הנדון: הבהרה ותיקון מס' 1 –

מכרז פומבי לעבודות הנדסה אזרחית, תשתיות חשמל ועבודות נלוות להקמת תחנה להפחתת לחץ ולמדידת גז טבעי (PRMS) אמוניה (INGL/TENDER/2022/48) (להלן: "המכרז")

2. להלן הבהרה מס' 1

הפרדת חצרים בשטח עבודות פרויקט PRMS אמוניה

סקיצה למהלך עבודות ההקמה

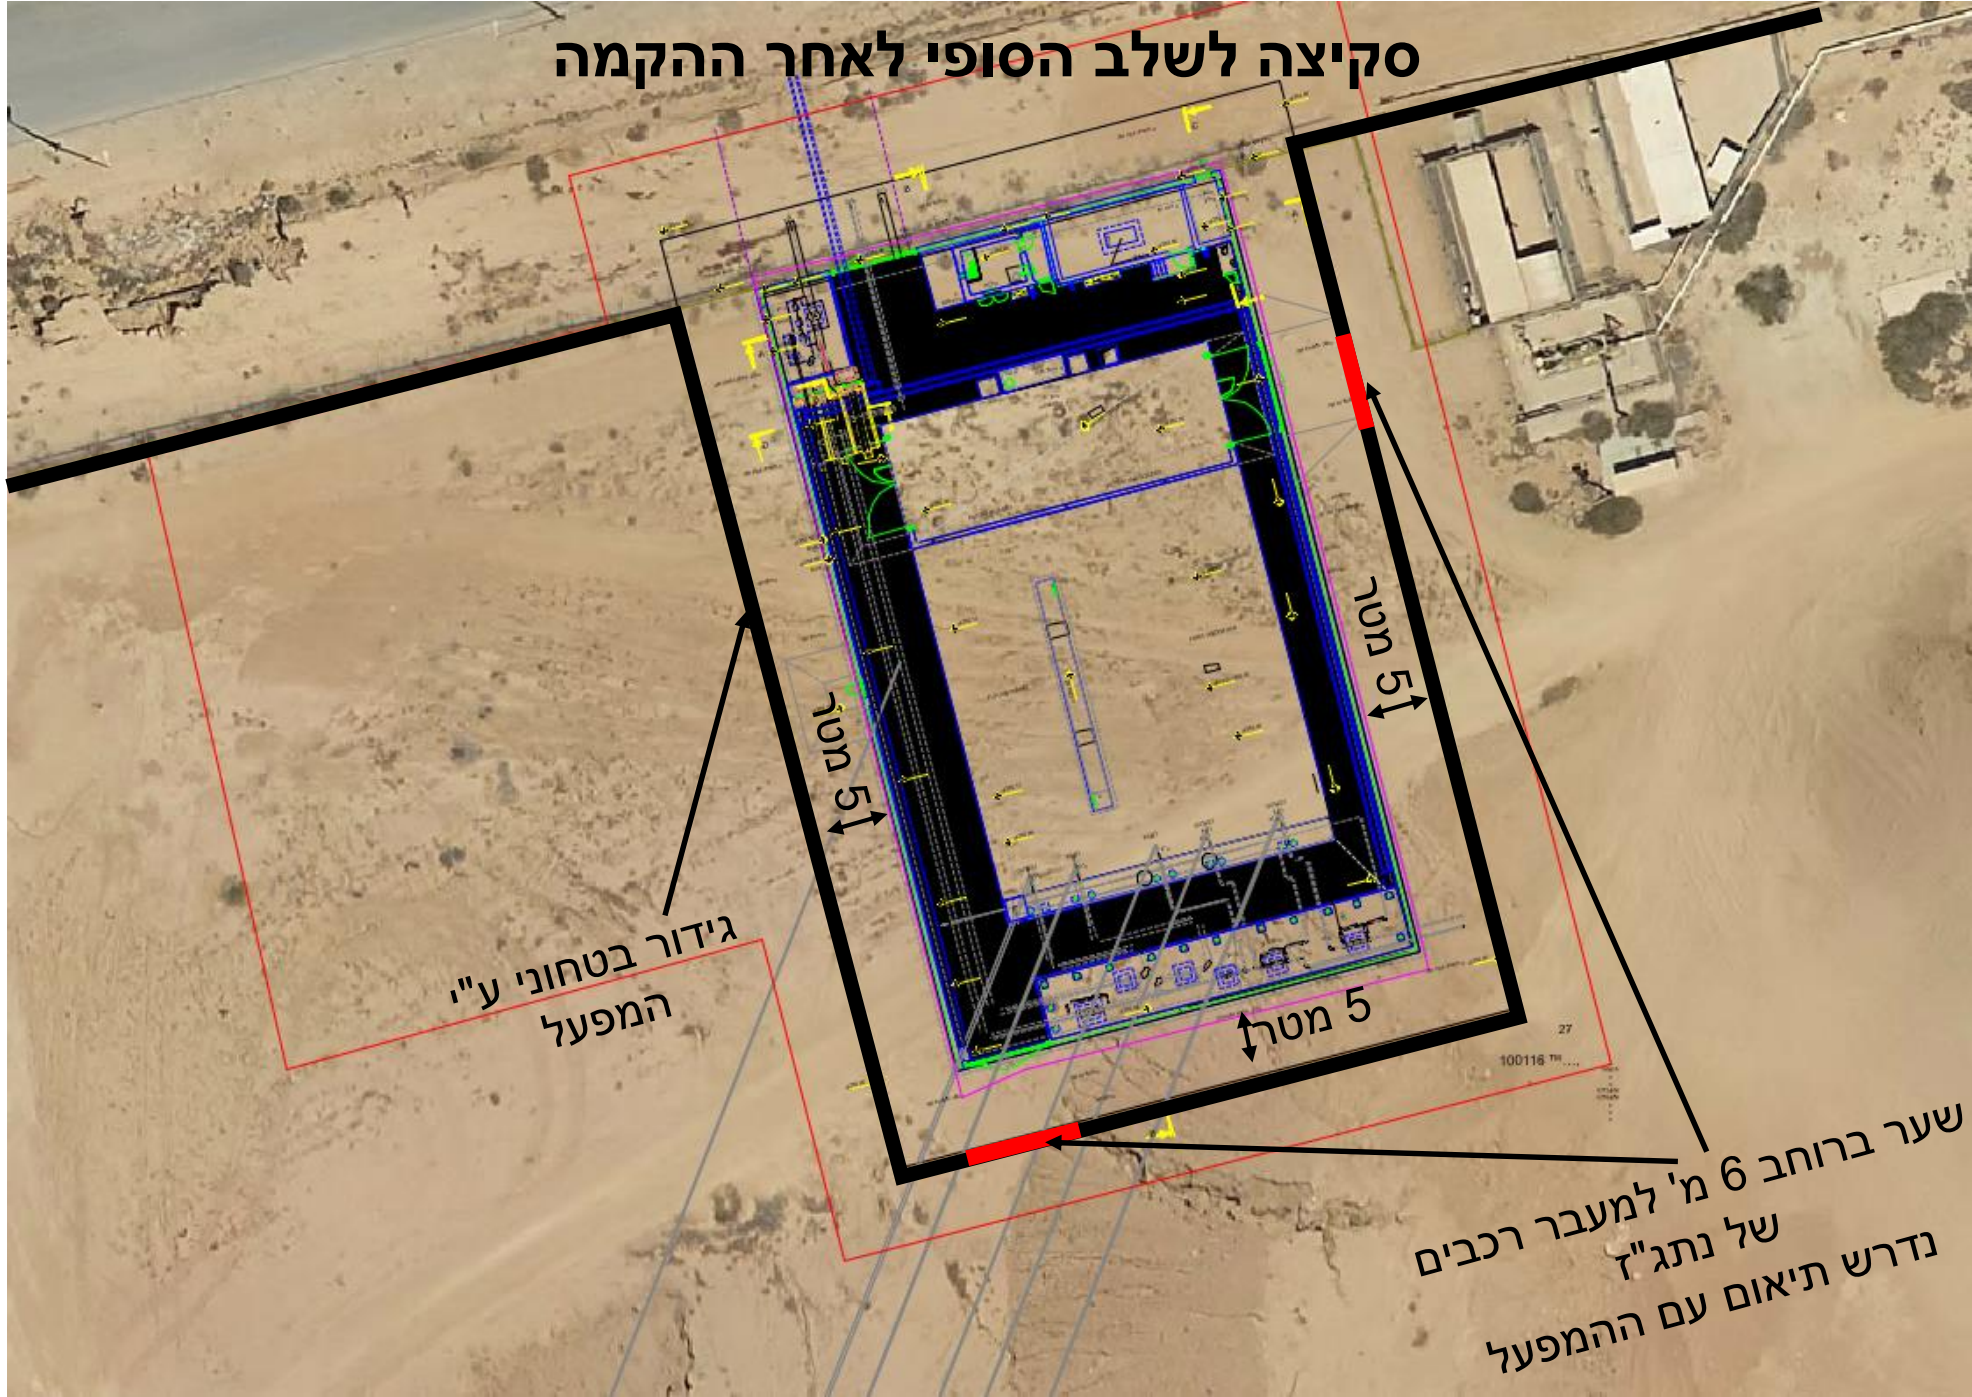
- 2.1. מובהר בזאת, כי בניגוד לאמור בסעיף 4.2 לפרוטוקול סיור הקבלנים מיום 12/12/22, לא תבוצע הפרדת חצרים בדרך הגישה, משער הכניסה הראשי ועד לשטח העבודות.
- הפרדת חצרים תבוצע רק ביחס לשטח העבודות ואתר ההתארגנות, כמתואר בסקיצה המצ"ב.
- 2.2. כל כניסה משער הכניסה הראשי, מחויבת בתיאום עם חברת חיפה כימיקלים בע"מ ומותנית בהשגת כלל האישורים הנדרשים לצורך כניסה לשטח.

שער כניסה למפעל -
נדרש תיאום לכניסה דרכו

שער כניסה
לשטח עבודות של קבלן
נתג"ז ו"הפרדת חצרים"

שטח עבודות
של קבלן נתגז - מגודר
